Białystok, dnia 4 listopada 2021 r.

CUI-VII.271.1.61.2021.KG

ODPOWIEDZI NA PYTANIA

Działając na podstawie art. 284 ust. 6 ustawy z dnia 11 września 2019 r. Prawo zamówień publicznych (Dz. U. z 2021 r. poz. 1129 ze zm.), w związku z pytaniami dotyczącymi treści Specyfikacji Warunków Zamówienia w postępowaniu: „**Rozbudowa infrastruktury serwerowej**”, Zamawiający udziela odpowiedzi jak niżej:

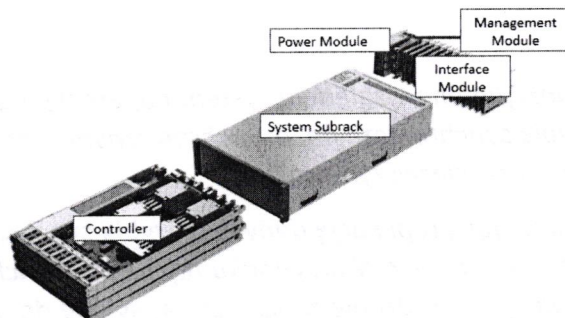
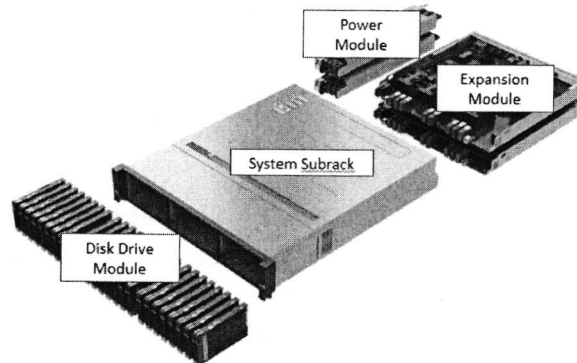
„Czy Zamawiający dopuści zaoferowanie macierzy z szynami bez możliwości wysuwania? Macierze są serwisowane przód-tył i nie mają otwieranej pokrywy jak serwery, dlatego nie wymagają instalacji na wysuwanych szynach.

Macierze, które pragniemy Państwu zaoferować, zresztą może być podobnie z urządzeniami innych producentów, nie posiadają szyn ze względu chociażby na swoją znacznie wyższą wagę (niż serwery) i ryzyko uszkodzenia szyn podczas wysuwania urządzenia.

Wielu producentów, w tym producent, którego planujemy zaoferować kwestię dostępu modułów rozwiązał w bardzo prosty sposób – dając dostęp do wszystkich elementów z przodu i z tyłu urządzenia. W ten sposób każdy np. uszkodzony moduł wysuwa się osobno, bez potrzeby wysuwania całego urządzenia oraz otwierania obudowy, co jest sędzą dla Państwa prostszym i szybszym dotarciem do uszkodzonego modułu.

Każdy element macierzy można osobno wyjąć z przodu i z tyłu, bez potrzeby otwierania obudowy.

Załączam rysunki, gdzie pokazujemy jak wygląda urządzenie z wyjmowanymi modułami, bez potrzeby stosowania szyn.”

Tak, Zamawiający dopuści dostawę szyn bez możliwości wysuwania. Zamawiający zmienia zapis wymogu odnoszącego się do komponentu „Obudowa” na następujący: **„Typu RACK, maksymalnie wysokości 2U (wraz ze wszystkimi elementami niezbędnymi do zamontowania macierzy w szafie typu RACK 19 cali), posiadająca co najmniej 24 kieszenie dyskowe.”**
